### **Предложение по дополнению 1 к поправкам серии 01 к Правилам № 138 ООН (бесшумные автотранспортные средства)**

#### **Представлено Рабочей группой по вопросам шума\***

## Дополнение 1 к поправкам серии 01 к Правилам № 138 ООН (бесшумные автотранспортные средства)

«Рис. 7b

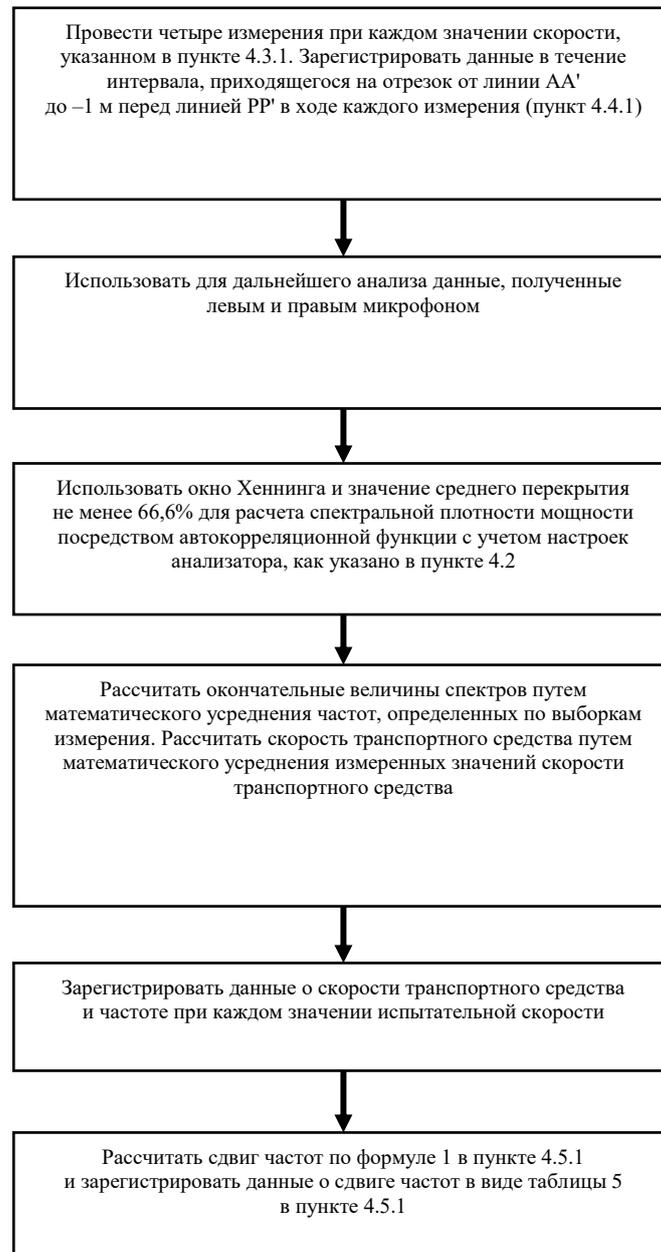
Рис. 7b изменить следующим образом:

Процедуры испытания для измерения сдвига частоты методом А

«Рис. 7с

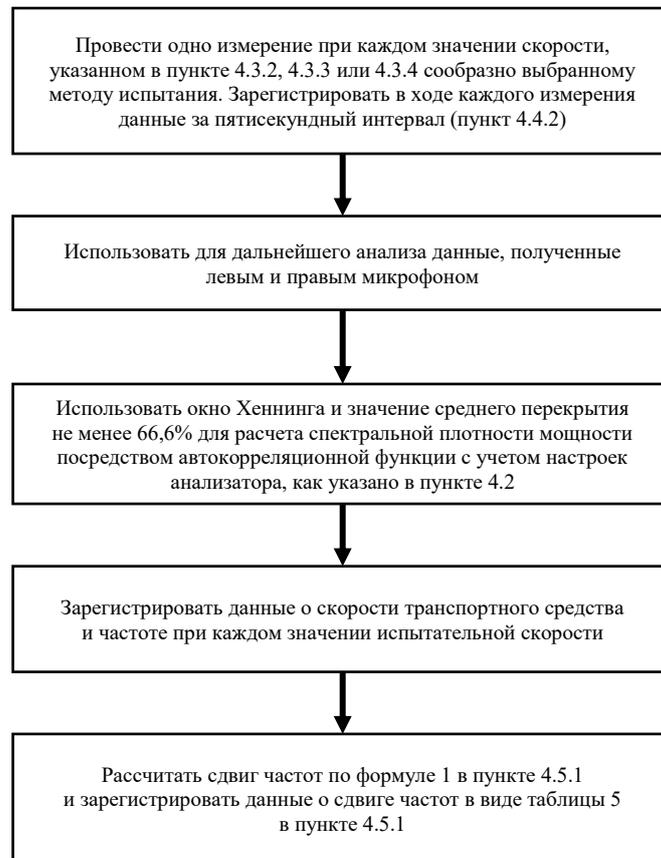
Рис. 7с изменить следующим образом:

Процедуры испытания для измерения сдвига частоты методом В, С, D и E
